柏崎刈羽原子力発電所6号及び7号炉 発電用原子炉設置変更許可申請

【浸水防止設備の変更】

平成30年12月18日
東京電力ホールディングス株式会社

■ 浸水防護重点化範囲及び浸水対策範囲(7号炉タービン建屋地下1階)

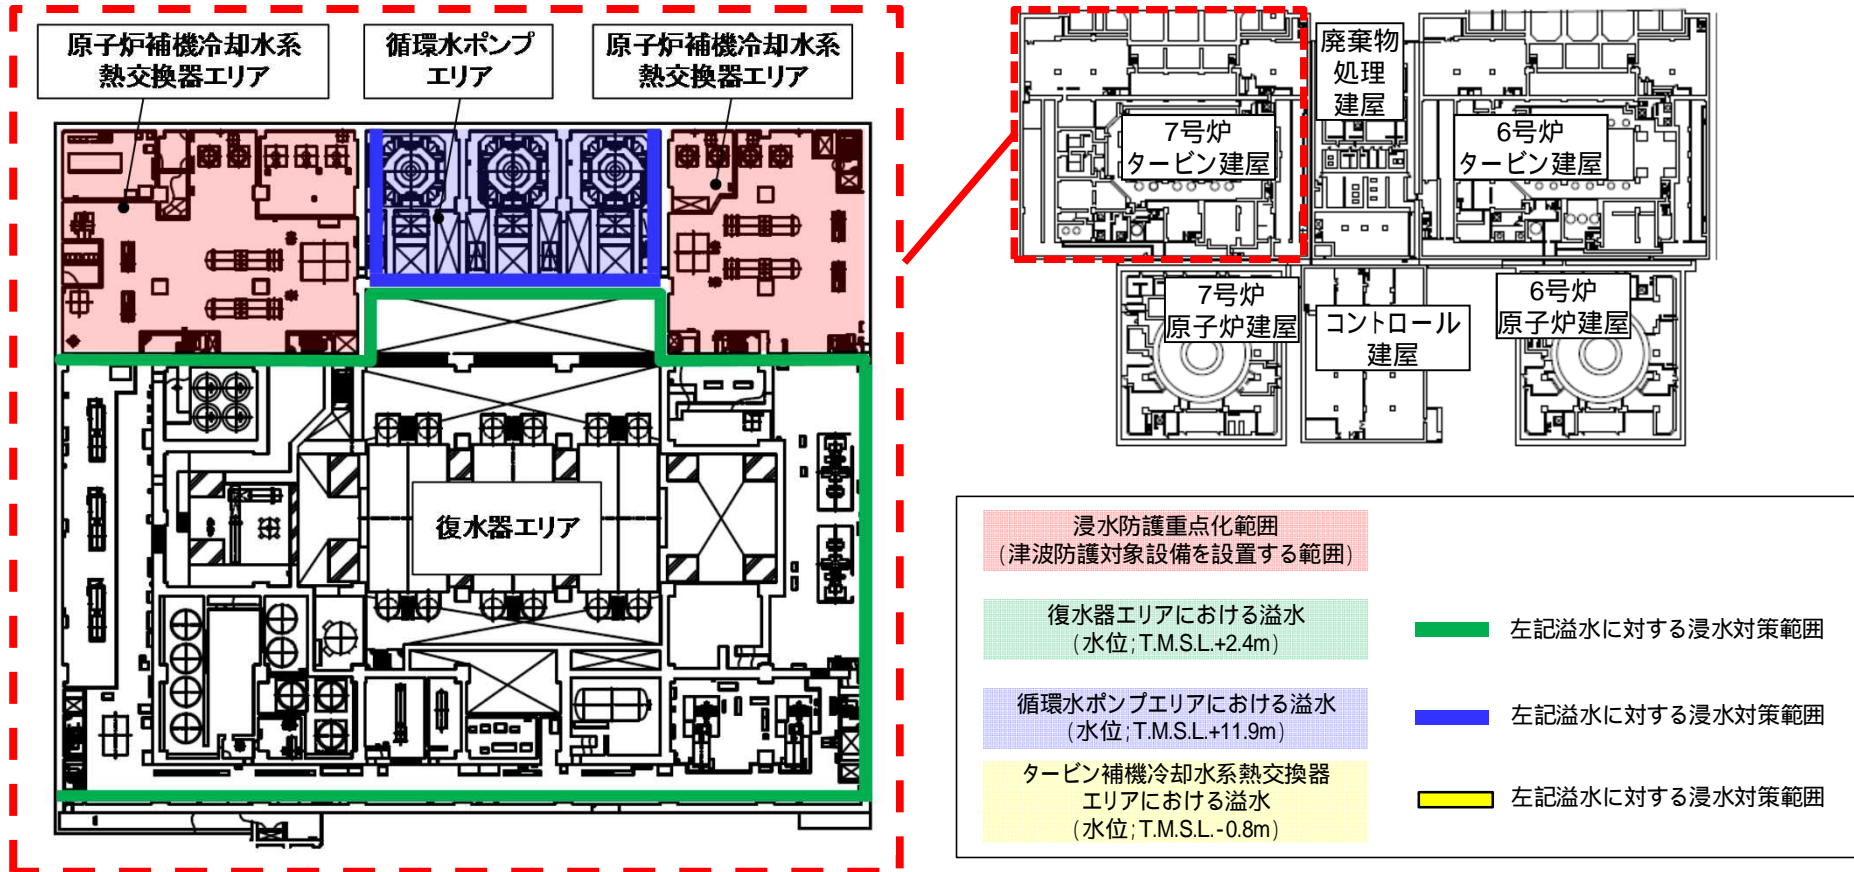
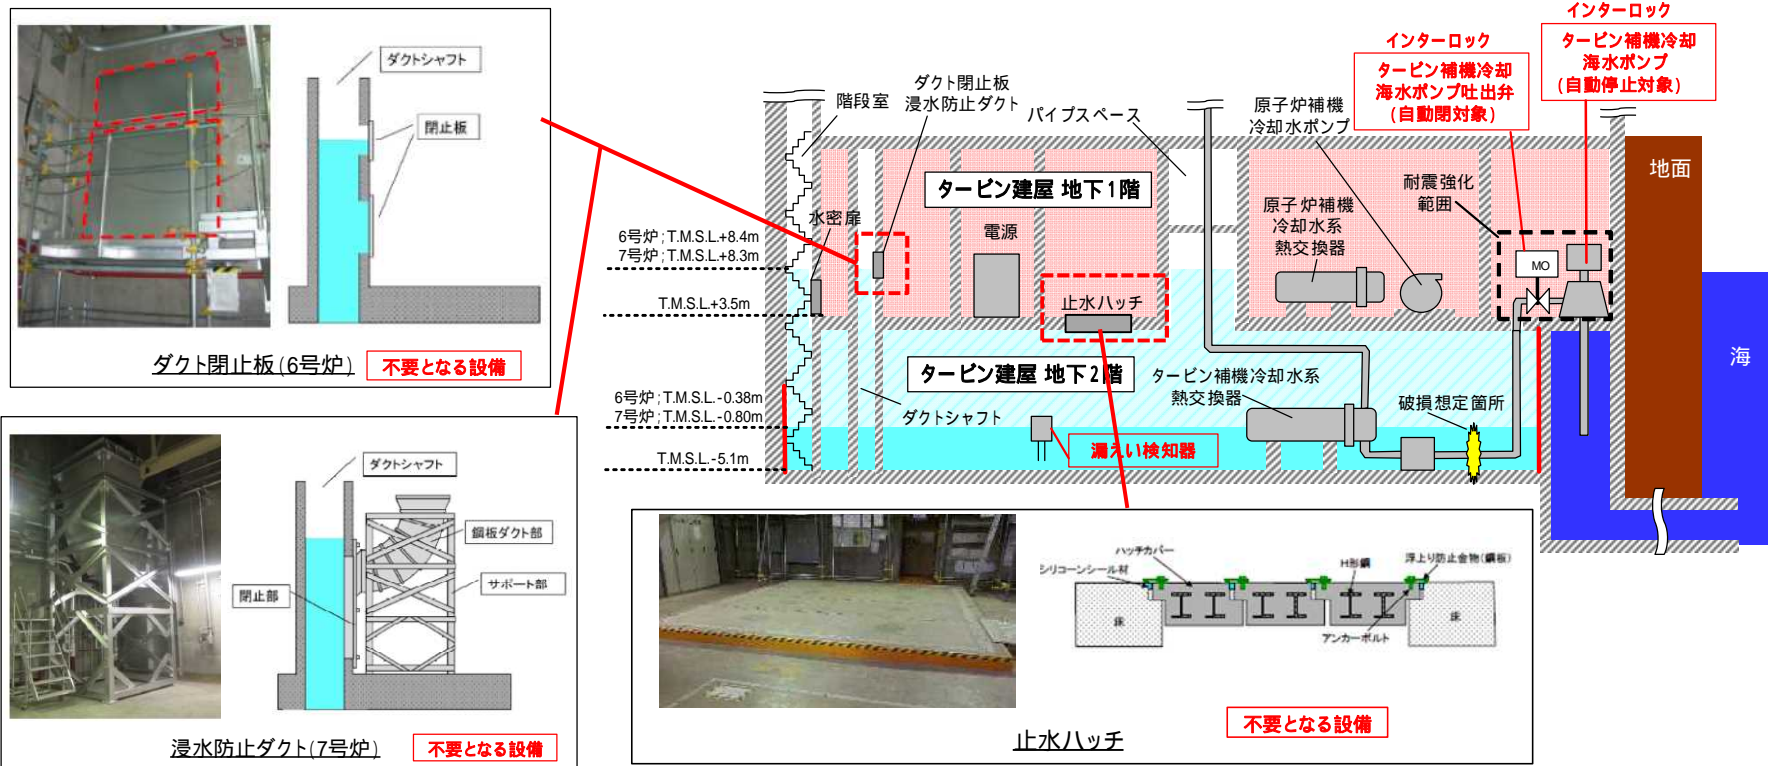
復水器エリアにおける溢水は当該階まで到達しないが、自主的に浸水対策を実施
